**Forum mondial de l'harmonisation  
des Règlements concernant les véhicules****179<sup>e</sup> session**

**Accord de 1958 :****Examen de projets d'amendements à des Règlements ONU existants,  
soumis par le GRE****Proposition de nouvelle série 03 d'amendements  
au Règlement ONU n° 53 (Installation des dispositifs  
d'éclairage et de signalisation lumineuse sur les véhicules  
de la catégorie L<sub>3</sub>)****Communication du Groupe de travail de l'éclairage  
et de la signalisation lumineuse\*\***

#### Modèle A

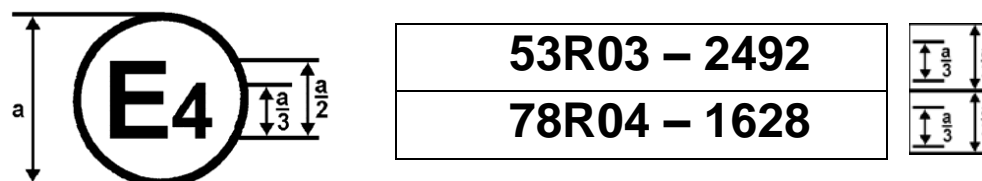
La marque d'homologation ci-dessus, apposée sur un motorcycle, indique que le type de ce véhicule a été homologué aux Pays-Bas (E 4) en ce qui concerne l'installation de l'éclairage et de la signalisation lumineuse, en application du Règlement ONU n° 53, tel que modifié par la série 03 d'amendements. Le numéro d'homologation indique que l'homologation a été accordée conformément aux prescriptions du Règlement ONU n° 53.
